改善箇所説明図

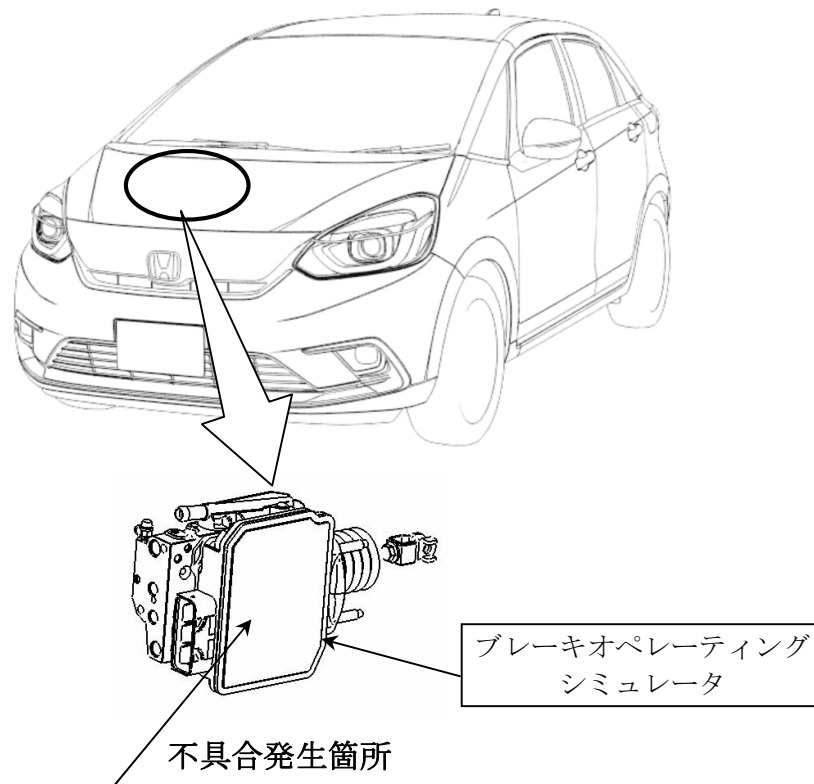
電動サーボブレーキシステムのブレーキオペレーティングシミュレータにおいて、製造工程が不適切なため、製造時に使用する組付け油が圧力センサ内に浸入することがある。そのため、使用過程で当該センサ内の抵抗部が腐食し、出力値が異常となり、警告灯が点灯するとともにフェールセーフが働き、ブレーキペダルの操作力が増大するおそれがある。

全車両、ブレーキオペレーティングシミュレータの圧力センサの出力値を点検し、点検基準を外れるものはブレーキオペレーティングシミュレータを対策品と交換する。

注： は点検結果により、交換する部品を示す。

識別：車台番号打刻の下二桁目上部に黄色ペイントを塗布する。
